**“RESIDENCIAL LAURELES, CORREGIMIENTO DE SAN PABLO VIEJO,
DISTRITO DE DAVID”**

II INFORMACIÓN ACLARATORIA

DEIA-DEEIA-AC-0173-1912-2024

COMPENDIO DE RESPUESTAS

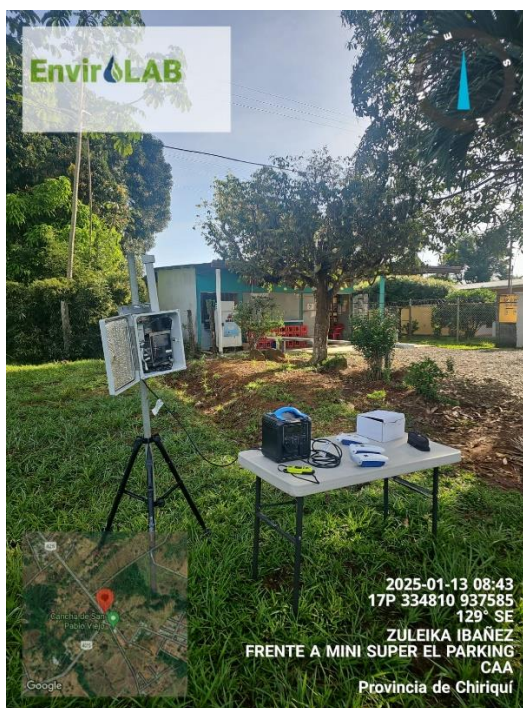
- a. **Presentar monitoreo de calidad de aire ambiental de acuerdo a lo dispuesto en la Resolución No 21 del 24 de enero de 2023, de acuerdo con los artículos 6, 8 y 9, presentar dicho monitoreo original o copia notariada.**

El monitoreo solicitado se realizó el día 13 de enero de 2025. Se evidencia la realización del mismo en la fotografía a continuación.
